Synopse der TÖB-Stellungnahmen zum ROV OU Luhdorf-Pattensen

ENTWURF

Stand: 23.09.2020

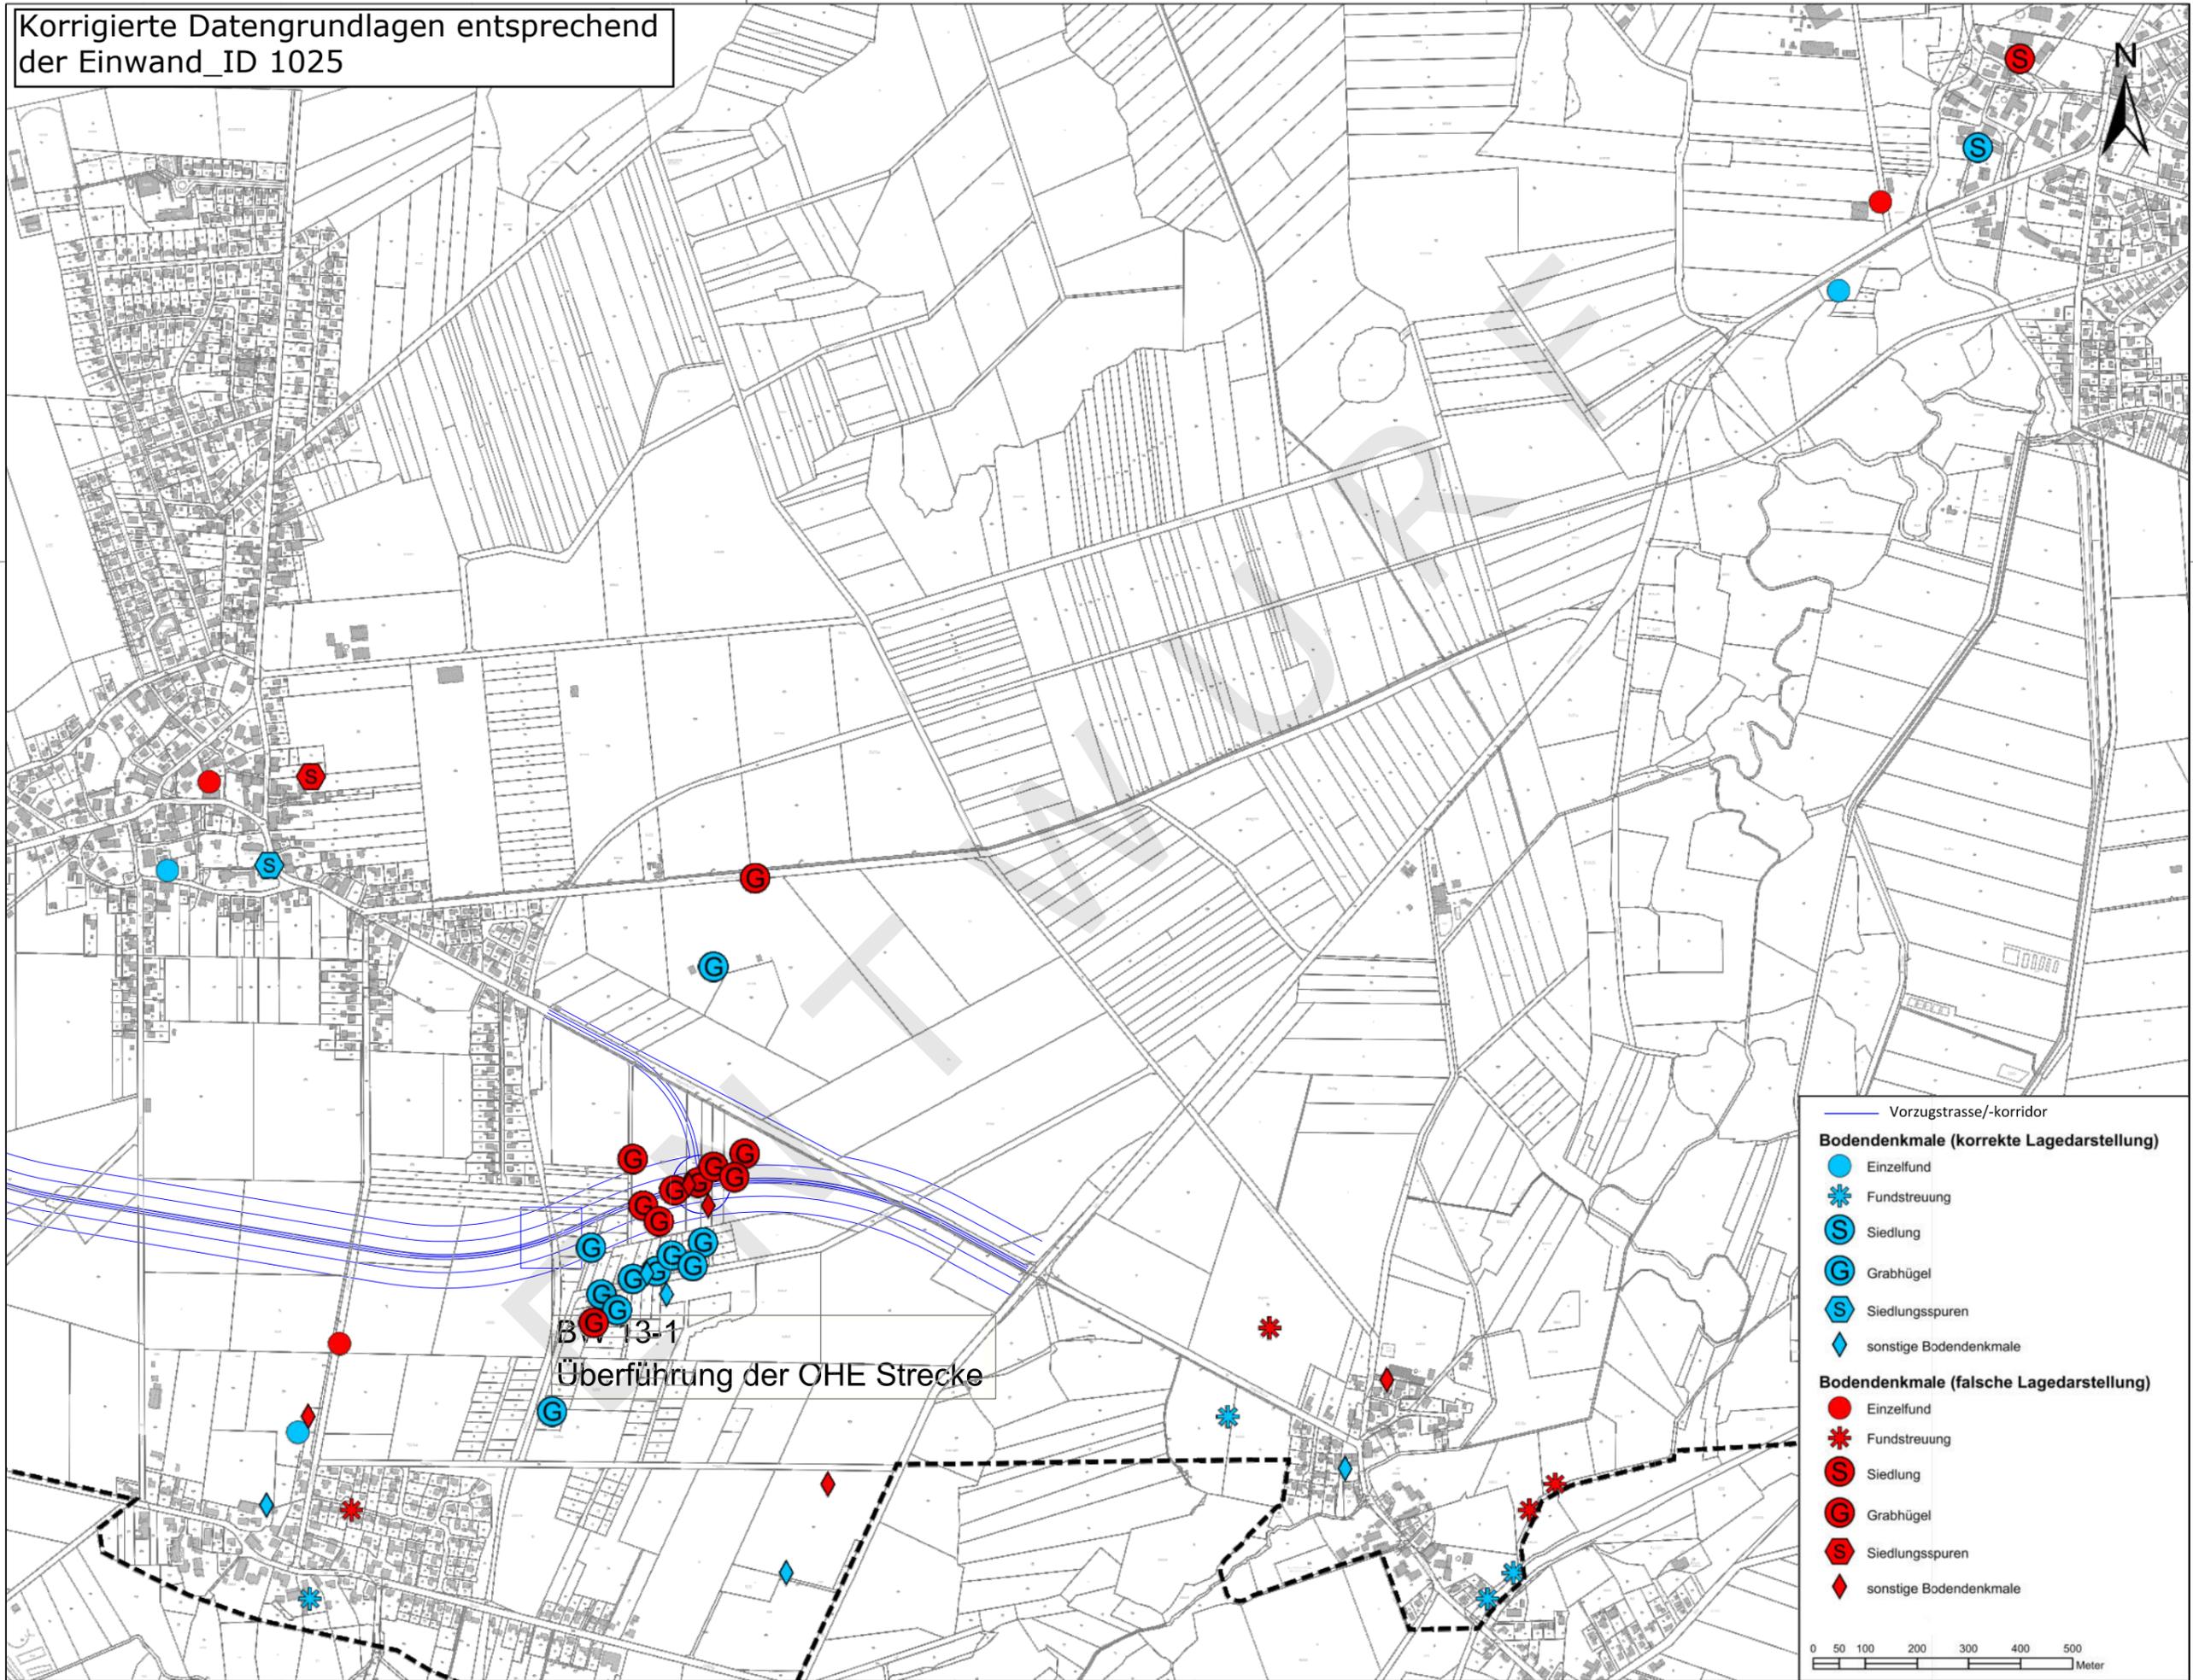
ROV Inhalt	Thema	Einwand _ID	Einwender ID_LKH	Einwender	Einwand	Abwägung	Begründung/Vorschlag	TÖB
4.1.1	Mensch inklusive der menschlichen Gesundheit	2135	84	Ortsvorstehe r Luhdorf	Auf weitere ortsbezogene Dinge darf ich hinweisen: - Vom MTV Luhdorf Roydorf wird ein Sportgelände betrieben, das unmittelbar an die Wohnbebauung angrenzt. Dabei kommt es immer wieder zu Nachbarschaftsproblemstellungen, die der Stadtverwaltung als Eigentümerin der Fläche nicht unbekannt sind. Die Bemühungen des Vereins in den Jahren 2015 und 2016, eine Ausweichfläche in Ortsnähe zu finden, blieben leider auch deshalb erfolglos, weil eine Fläche mit notwendigem Abstand zur Bebauung nicht zur Verfügung stand. Die nunmehr angedachte Fläche zur Umsiedelung des Sportplatzes liegt südlich des Friedhofes und ist mit dem Straßenverlauf der Plantrasse L 1 überdeckt. Sollte der Streckenverlauf tatsächlich dort verlaufen, wäre nachfolgenden Generationen eine Sportplatzverlagerung nur außerhalb der oben beschriebenen Einkesselung möglich. Das würde bedeuten, dass Sportteilnehmer zur Erreichung der Sportstätte nach weit außerhalb der Ortschaft "reisen" müssten und dabei auch die Umgehungsstraße kreuzen müssten. Insbesondere Kindern, die zurzeit regelmäßig mit dem Fahrrad zum Sport erscheinen, sollte das nicht zugemutet werden.	Der Hinweis wird zur Kenntnis genommen	Die beschriebene Fläche ist derzeit nicht im Flächennutzungsplan der Stadt Winsen ausgewiesen. Es können nur Planungen berücksichtigt werden, die bereits fortgeschritten bzw. verfestigt sind. Der genaue Verlauf der Ortsumfahrung wird nicht im ROV festgelegt, sondern erst im weiteren Planungsverlauf. Es handelt sich zum jetzigen Zeitpunkt lediglich um den groben Trassenverlauf. Anpassungen des späteren Straßenverlaufs innerhalb dieses Korridors sind noch möglich. Die genaue Lage des angedachten Sportplatzes ist weiterhin mit der Stadt Winsen abzustimmen.	<input checked="" type="checkbox"/>

Korrigierte Datengrundlagen entsprechend
der Einwand_ID 1025

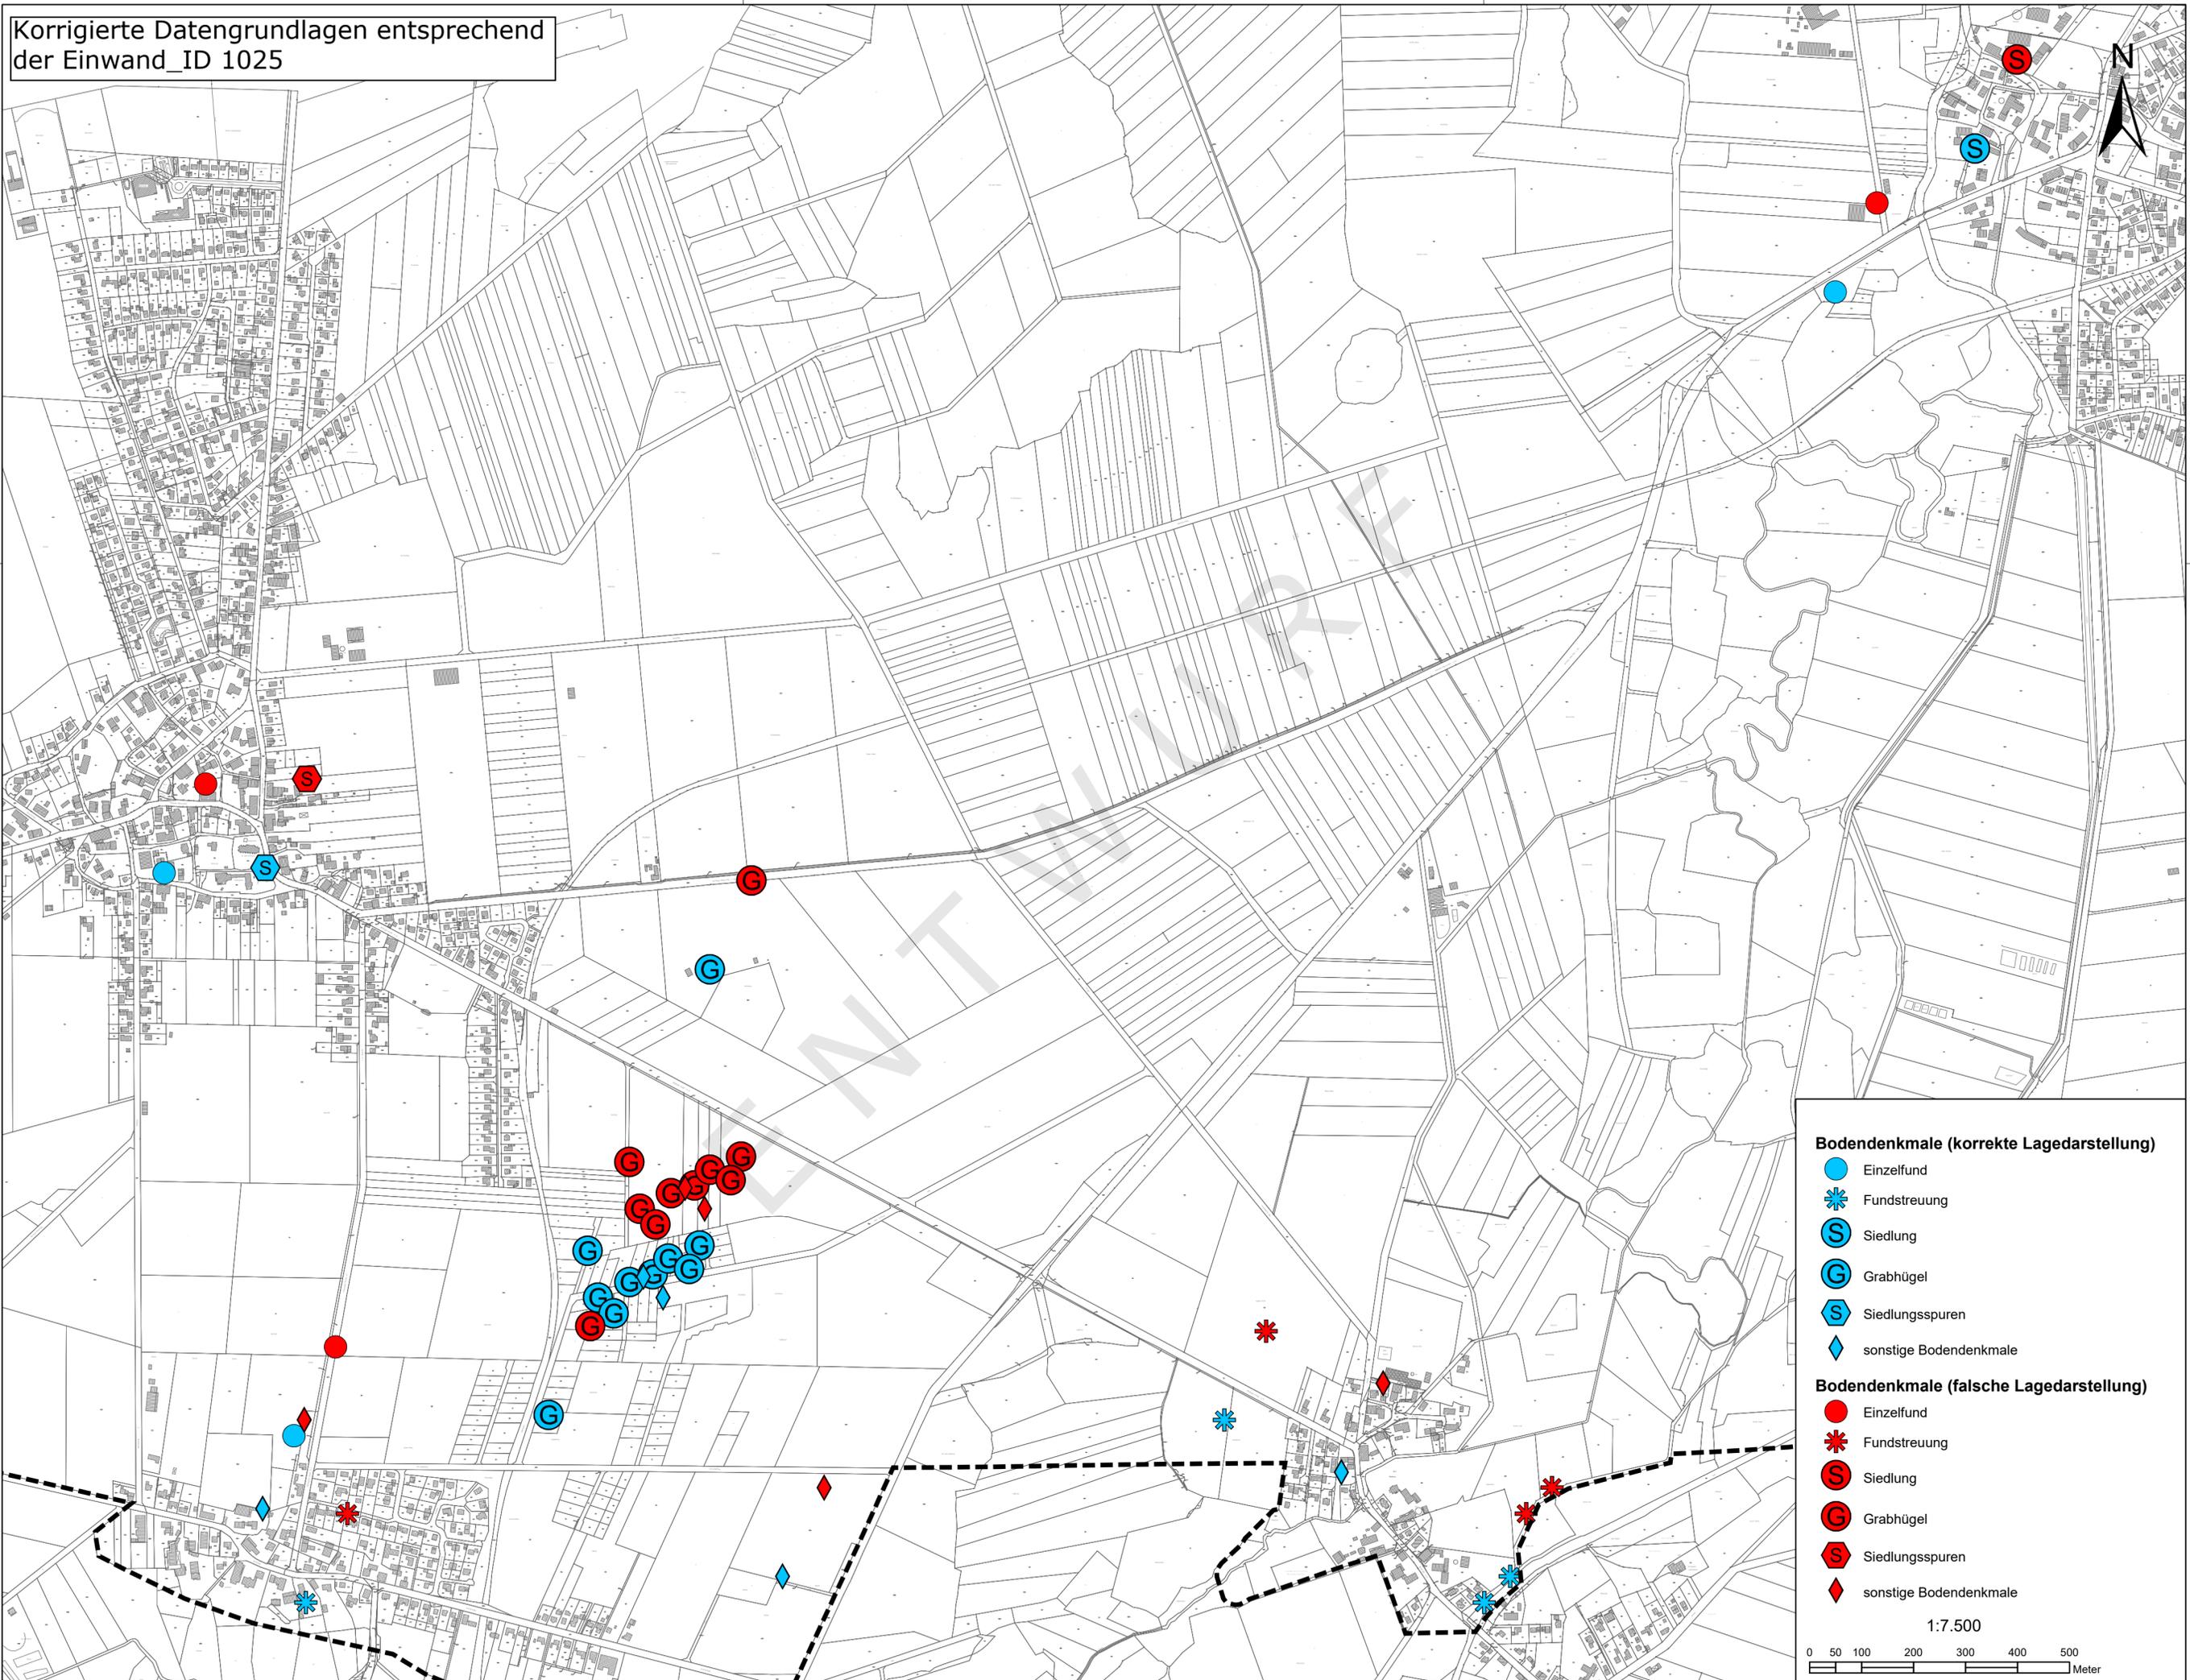
ROV Inhalt	Thema	Einwand _ID	Einwender ID_LKH	Einwender	Einwand	Abwägung	Begründung/Vorschlag	TÖB
4.1.7	Kulturelles Erbe und sonstige Sachgüter	1025	5	Archäologisches Museum Hamburg - Bodendenkmalpflege	Redaktionelle Anmerkung: Die Bodendenkmale, die punktuell einen sehr hohen Raumwiderstand erzeugen, sind in den für die UVS angelegten Karten zum südlichen Untersuchungsraum falsch kartiert. Dies ist zu prüfen und zu korrigieren. Die Denkmale in den vom mir stichprobenartig begutachteten Kartierungen zum Schutzgut Mensch 2 und zum Raumwiderstand 2 und sind alle Richtung Norden verschoben (offensichtlich ein systematischer Koordinatenfehler). Daher scheint die Grabhügelgruppe im Heiderelikt Lehmbusch auf diesen Karten genau in der Trasse zu liegen, was nicht der Fall ist.	Der Hinweis wird zur Kenntnis genommen	Aufgrund der erhaltenen Datensätze von 2010/2011 (Stadt Winsen) sind diese noch in dem alten Gauß-Krüger-Koordinatensystem projiziert. Die Umstellung auf das "neue" UTM-Modell erfolgte 2012/2013, sodass bei der Erstellung der aktuellen Lagepläne zwar das UTM-Modell genutzt worden ist, die Denkmal-shape Dateien, welche aus externer Quelle stammen, aber nicht automatisch umprojiziert worden sind. Da sich die anderen Schutzgutdaten im Laufe des letzten Jahrzehntes beständig inhaltlich und technisch aktualisiert haben (Biotoptypen, Tiere, Wasser, Boden, ATKIS) sind hierbei die bekannten Bodendenkmäler gem. ADABweb unverändert geblieben und dadurch nicht technisch aktualisiert worden. Maßgeblich verschieben sich die Grabhügel in die Heiderelikte, sodass sich für die Vorzugsvariante südl. von Pattensen der Raumwiderstand eher verringert.	<input checked="" type="checkbox"/>

Korrigierte Datengrundlagen entsprechend
der Einwand_ID 1025

Bodendenkmale (korrekte Lagedarstellung)
